Comune di Casteldelci

Oggetto: [ID: 9796] Impianto eolico "Poggio Tre Vescovi" costituito da n. 11 aerogeneratori in Alta Valmarecchia nel comune di Badia Tedalda (AR). Procedimento di VIA/PNIEC. Proponente: Badia Tedalda Eolico S.r.l. Pubblicazione della documentazione integrativa ed avvio nuova consultazione del pubblico.

Fig. 1) Confronto dell'impianto Poggio 3 Vescovi progetto 2017 con il progetto attuale

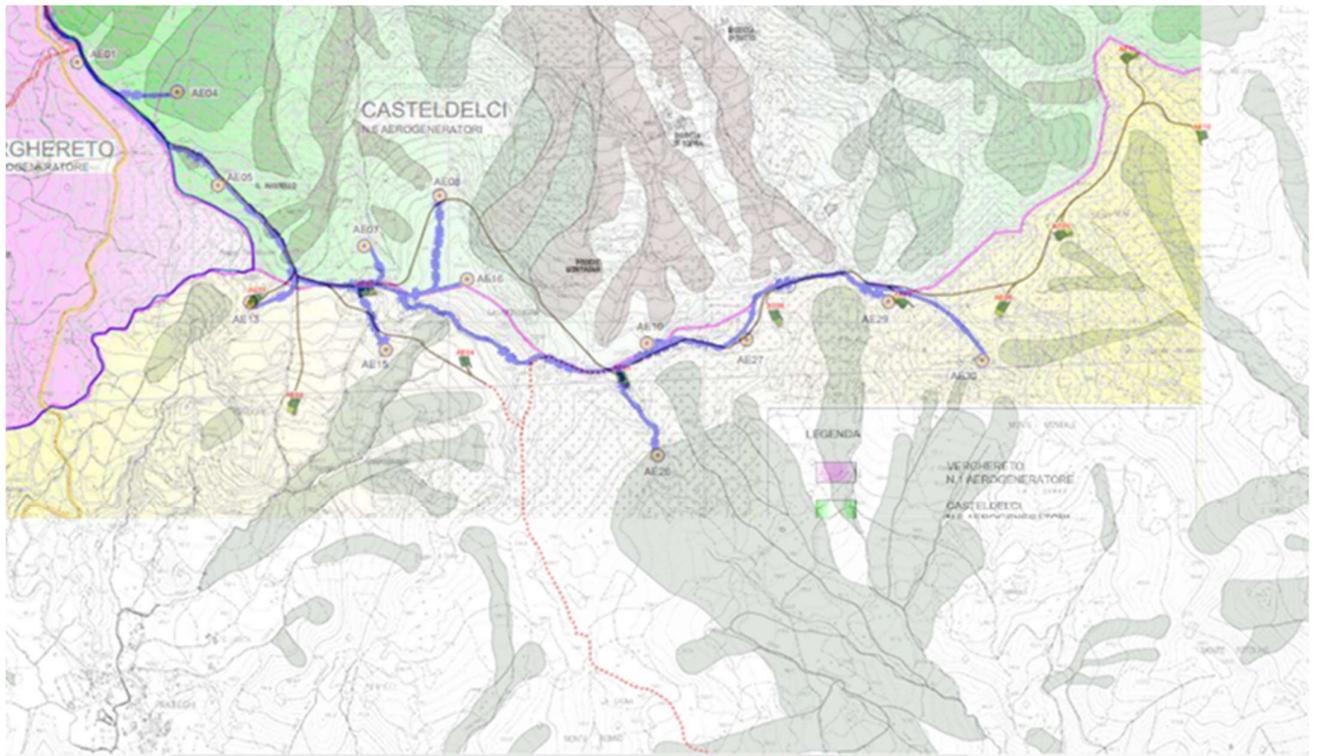
L'attuale progetto è stato presentato con minime variazioni rispetto alla versione del 2017 dell'impianto "Poggio Tre Vescovi". Di seguito si riporta il confronto, dal punto di vista della ubicazione degli aerogeneratori e della viabilità intra-parco/cavidotto, tra l'ultima versione del 2017 (13 macchine eoliche rappresentate dai cerchi gialli) e l'attuale progetto (11 macchine eoliche, rappresentate dai quadri verdi).

La mappa di base di tale figura riporta le aree di dissesto così come cartografate nel "Quadro generale del Piano Stralcio di Bacino per l'Assetto Idrogeologico dei bacini Marecchia e Conca-Variante 2016" recepita dalla nuova Autorità di bacino del Po (PAI). In essa sono evidenziate le aree di dissesto definite come quiescenti (grigio nella figura sottostante) e attive (rosso nella figura sottostante) in prossimità degli aerogeneratori nonché della viabilità interna/cavidotto.

Il "nuovo" progetto, così come il "precedente", prevede l'ubicazione degli aerogeneratori sulla cresta del crinale, al di fuori delle aree di dissesto per come cartografate, ma ad una vicinanza tale da incrementare il rischio sulla stabilità dei versanti e sulla sicurezza della intera zona contermini che comprende e tiene conto di entrambi i versanti toscano e romagnolo. La viabilità interna invece, nel tratto in territorio comunale di Casteldelci (Emilia-Romagna) attraversa aree di dissesto sia attive che di tipo "quiescente".

Fig. 2 - Cartografia PAI: frane attive (rosso) e quiescenti (azzurro) nell'area di progetto.

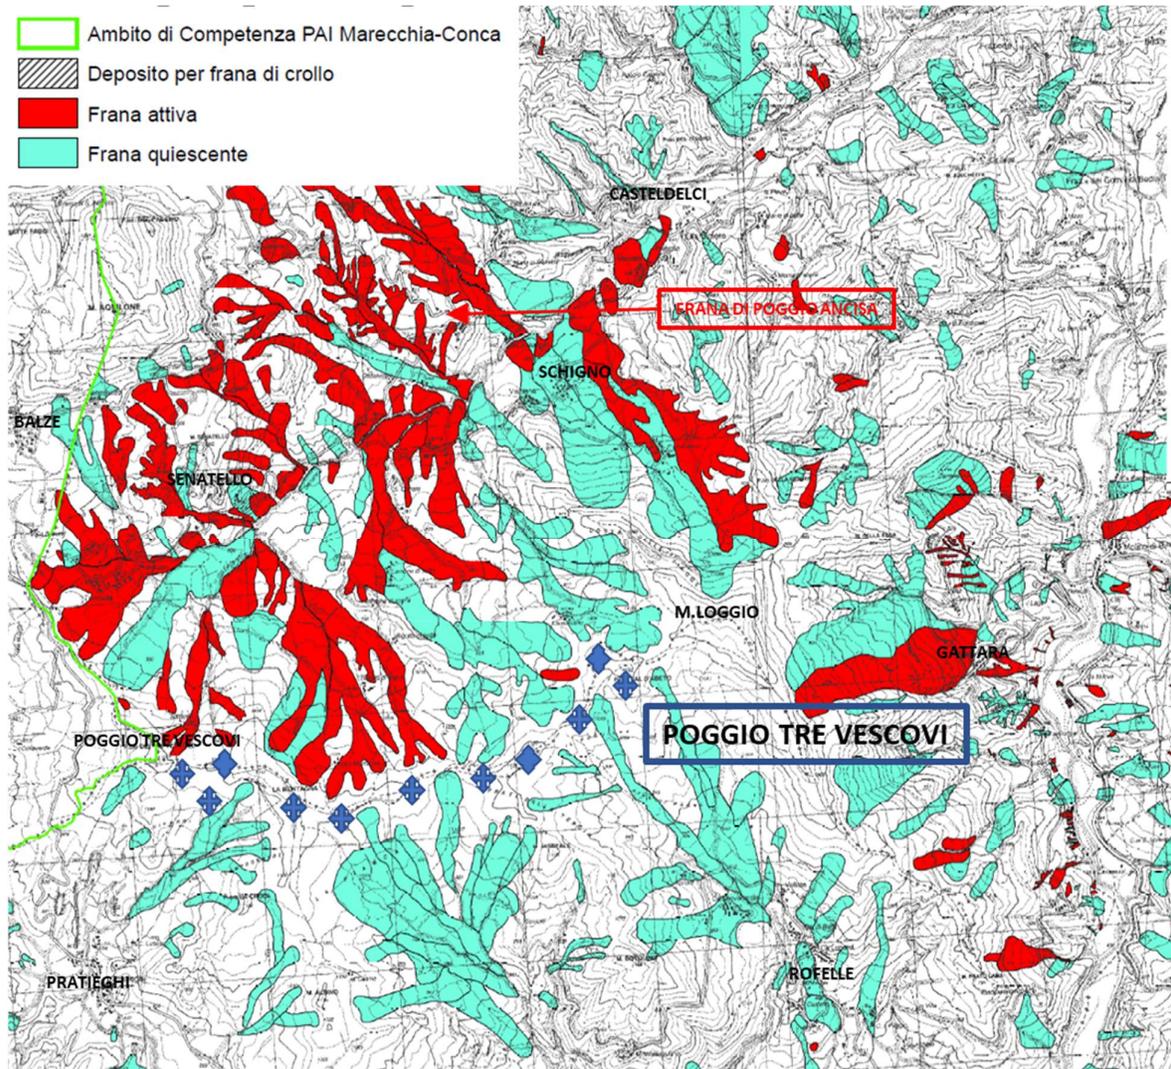
Come evidenziato da osservazioni pervenute a questo Comune per i diversi progetti di impianti eolici, il fatto che le macchine eoliche siano state posizionate immediatamente al di fuori delle zone segnalate come aree in dissesto franoso, non esclude il rischio di destabilizzazione che, anche per le zone adiacenti, rimane molto elevato a causa del contesto geologico e geo-idrologico di qualità scadente.

Alla scala della cartografia tecnica esistente possono inoltre essere sfuggite le situazioni di instabilità di dimensioni minori oppure recentemente innescate (si tenga in dovuta considerazione l'evento meteorologico estremo che è avvenuto nel maggio del 2023 in Romagna e che ha causato la formazione/riattivazione di frane nelle aree contermini alla zona in oggetto) che devono essere puntualmente verificate.

Nelle stesse osservazioni pervenute si evidenzia come le numerose frane attive e quiescenti (si veda cartografia PAI riportata sopra), che costellano diffusamente i rilievi della zona si possono riattivare come è avvenuto nel 2009 poco a W di Poggio Ancisa nel comune di Casteldelci o come avvenuto più di recente nel 2023 dove è stato coinvolto il versante dell'abitato Villa di Fragheto con dissesti così ampi da modificare le connotazioni orografiche di questi luoghi. Tali situazioni che si registrano ogni volta che si realizzano eventi meteorologici estremi sempre più frequenti, forniscono una chiara indicazione sulla inadeguatezza di questi territori ad ospitare impianti industriali eolici di grossa taglia e peso come quello proposto.

Fig. 3 – Interferenza della viabilità con area di dissesto.

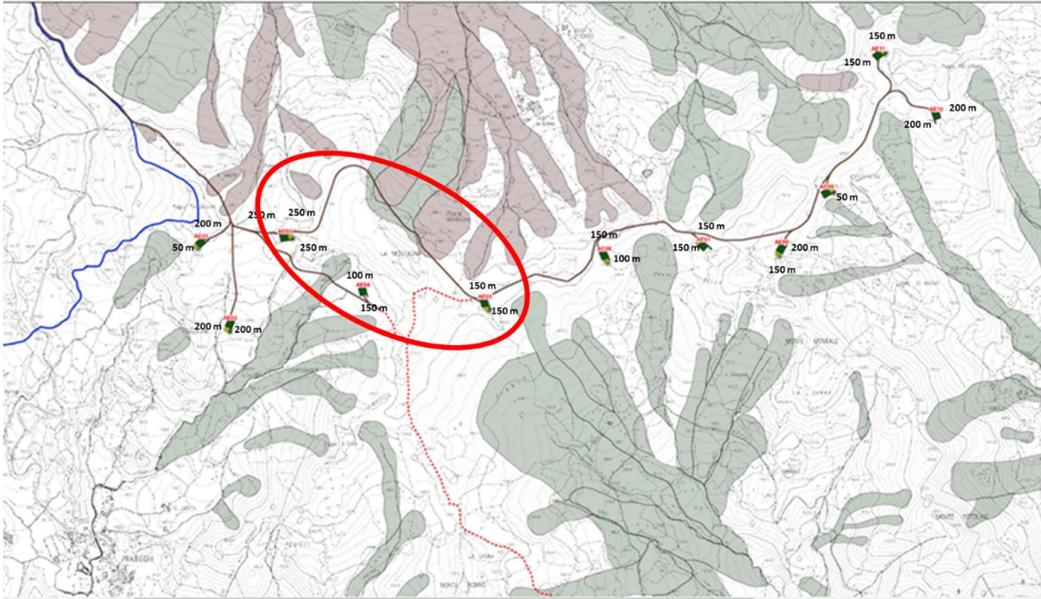
Negli approfondimenti volontari forniti (documento IV.PRG.R.02.a "Geologia e geotecnica: approfondimenti e chiarimenti" del 25/01/2024), il proponente fa riferimento ad una richiesta relativa al tratto di viabilità di cantiere che, in territorio comunale di Casteldeici, interferisce con un'area di dissesto "da assoggettare a verifica ai sensi dell'art. 17 delle NTA" (Norme Tecniche di Attuazione) del Piano Stralcio di Bacino per l'Assetto Idrogeologico del Bacino Marecchia-Conca (PAI). Tal porzione di viabilità è quella che funge da collegamento tra gli aerogeneratori AE03 e AE05 e si sviluppa nella porzione di crinale nei pressi di "Podere Montagna" (evidenziata nella figura sottostante).

Nella sua trattazione, il proponente fa riferimento ad uno studio geomorfologico/geologico eseguito sull'area soggetta a dissesto che avrebbe permesso <<di revisionare la perimetrazione delle aree in frana, sia attive che quiescenti, presenti nell'area e direttamente interferenti con la suddetta porzione di viabilità di cantiere>>.

Tale studio arriverebbe ad una <<proposta>> finale <<di nuova classificazione (che) di fatto esclude il tratto di viabilità interessato dalla diretta interazione con l'area di dissesto attivo>>. A tal riguardo, si ritiene che detta riclassificazione non possa essere eseguita dal proponente, ma piuttosto dagli Enti competenti previo parere del Comitato Tecnico e dei Servizi Tecnici regionali e/o provinciali.

Fig. 5 Mappa degli impianti eolici su cartografia di pericolosità da Frana IdroGEO (ISPRA) V. 4.0 2020-2021

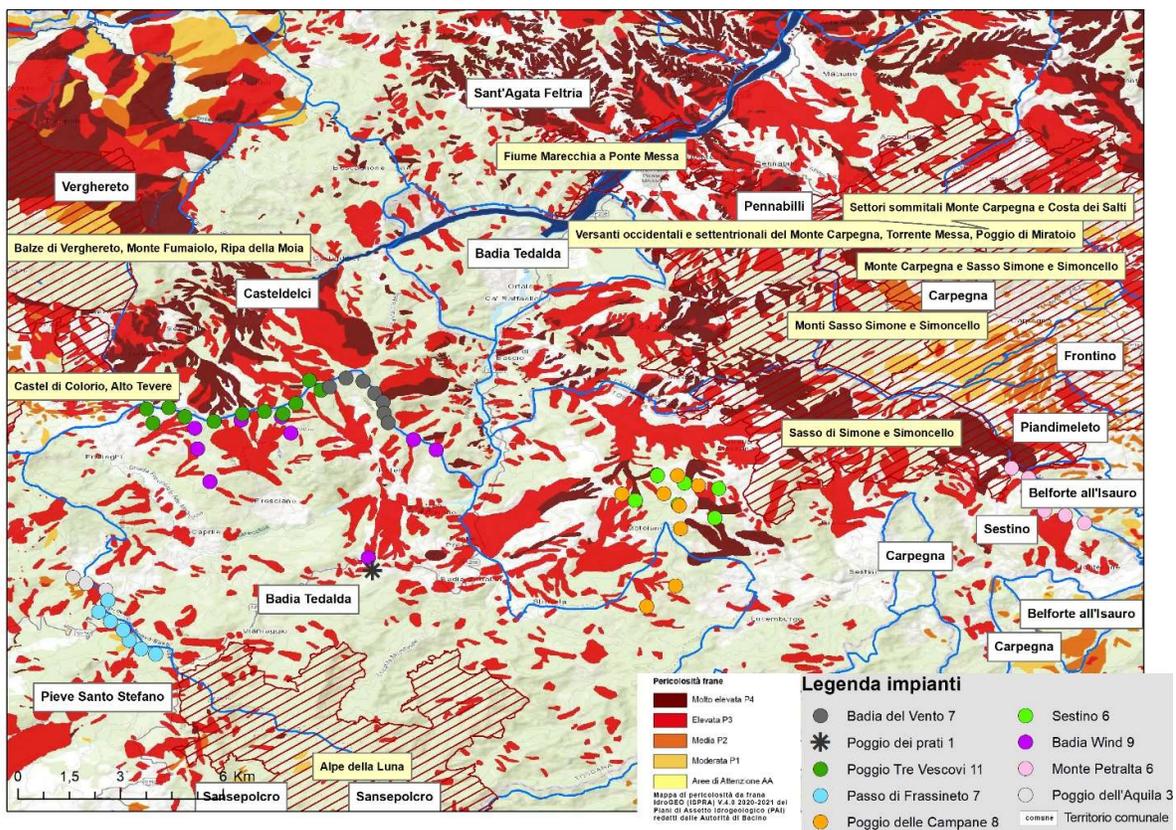
È necessario infine evidenziare che nel corso del 2022/2023, nei territori limitrofi al Comune di Casteldelci, sono state presentate istanze di VIA relative a progetti di impianti eolici di grande taglia da parte di diverse società proponenti, in totale assenza di coordinamento e di qualsiasi pianificazione (ad oggi siamo arrivati a quasi 60 aerogeneratori di grande

taglia). Nessuno di tali impianti risulta ricadere all'interno delle aree idonee ai sensi dell'art. 20, comma 8, del D. Lgs. 199/2021 e quasi tutti prevedono l'installazione di aerogeneratori in aree prospicenti zone di dissesto come meglio evidenziato nella cartografia sottostante (Fig. 5), con abbattimenti di ettari di bosco e danni incalcolabili per l'ambiente. Anche senza tenere in considerazione la normativa di riferimento sulle aree attualmente considerate idonee, il numero consistente dei progetti presentati e la vicinanza degli impianti tra di loro (con aerogeneratori che se fossero autorizzati andrebbero - in alcuni casi - ad interferire tra di loro), dovrebbero determinare una valutazione sugli impatti cumulativi generati da ciascuna singola proposta in relazione con tutte le altre, valutazione che fino ad ora non è stata fatta o è stata fatta solo parzialmente in base alla data di pubblicazione dei vari progetti. In questo ambito giova precisare che in un webinar tenuto da ISPRA nel marzo 2021 è stato evidenziato quanto segue: <<La questione degli impatti cumulativi è complicata e si complica ancora di più dove manca una pianificazione ben fatta...i proponenti sono tenuti nelle loro valutazioni a svolgere l'impatto cumulato su quello già autorizzato o che è in corso di autorizzazione, perché sottoposto a VIA. Il problema è la contestuale presentazione di più istanze nelle stesse zone e in contemporanea. Per questo l'unico modo per risolvere questa problematica è insistere per una fase preliminare di pianificazione oppure procedere come si è fatto per il PNIEC e cioè con l'individuazione delle aree idonee e non idonee per le fonti rinnovabili...>>.
